**Eurokód 2: Navrhování betonových konstrukcí –  
Část 1-1: Obecná pravidla a pravidla pro pozemní  
stavby****ČSN  
EN 1992-1-1  
OPRAVA 2**

## Corrigendum

Tato oprava ČSN EN 1992-1-1:2006 je českou verzí opravy EN 1992-1-1:2004/AC:2010-11. Překlad byl zajištěn Úřadem pro technickou normalizaci, metrologii a státní zkušebnictví. Má stejný status jako oficiální verze.

**ČSN EN 1992-1-1 (73 1201) Eurokód 2: Navrhování betonových konstrukcí – Část 1-1: Obecná pravidla a pravidla pro pozemní stavby** z listopadu 2006 se opravuje takto:

a2) ztužený

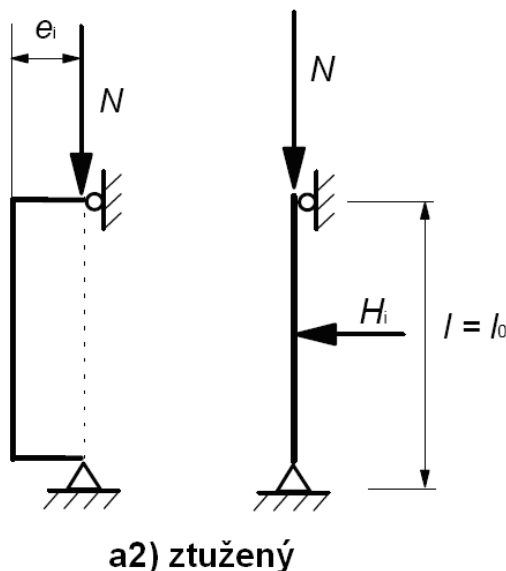
Obrázek 5.1 a2) se nahrazuje následujícím obrázkem:

a) základní požadovaná tahová kotevní délka  $l_{b,rqd}$ , měřená u všech tvarů ve střednici

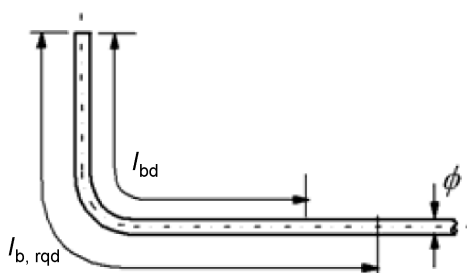
V článku 8.4.1 (2) se obrázek 8.1 a) nahrazuje následujícím obrázkem:

Obrázek 8.12 – Kotvení široce odstupňovaných prutů ve svazku odstupňováním

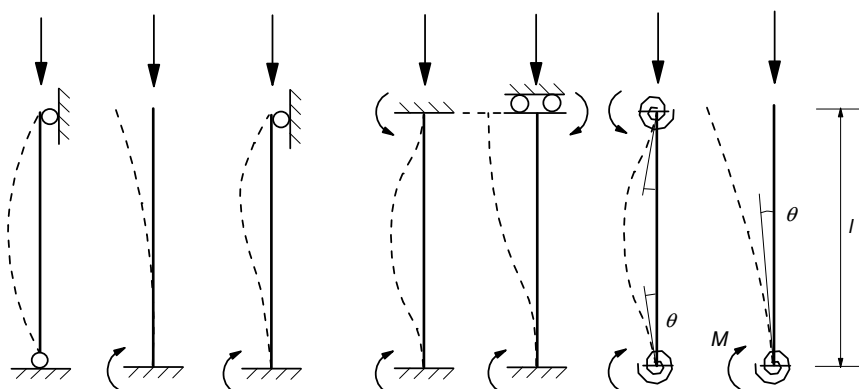
V článku 8.9.2 (2) se obrázek 8.12 nahrazuje následujícím obrázkem:

a)  $l_0 = l$  b)  $l_0 = 2l$  c)  $l_0 = 0,7l$  d)  $l_0 = l/2$  e)  $l_0 = l$  f)  $l/2 < l_0 < l$  g)  $l_0 > 2l$ “

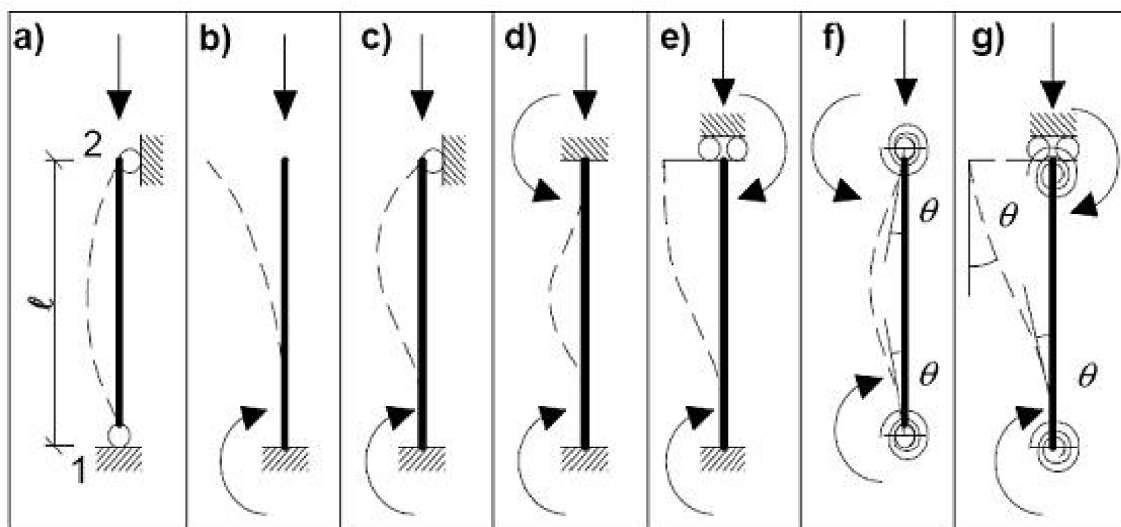
V článku 5.8.3.2 (2) se nahrazuje obrázek 5.7: „

obrázkem: „

a)  $l_0 = l$  b)  $l_0 = 2l$  c)  $l_0 = 0,7l$  d)  $l_0 = l/2$  e)  $l_0 = l$  f)  $l/2 < l_0 < l$  g)  $l_0 > 2l$ “

Obrázek 8.2 – Popis podmínek soudržnosti - **A** směr betonáže

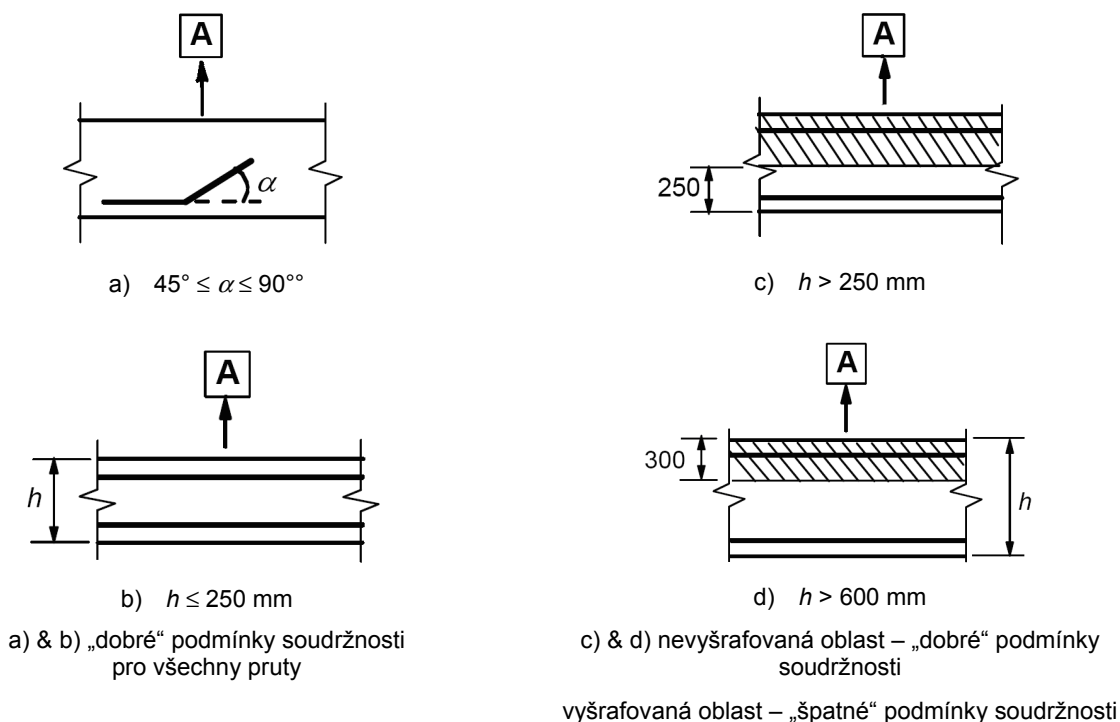
V článku 8.4 (2) se nahrazuje obrázek 8.2 včetně jeho názvu a popisu takto:
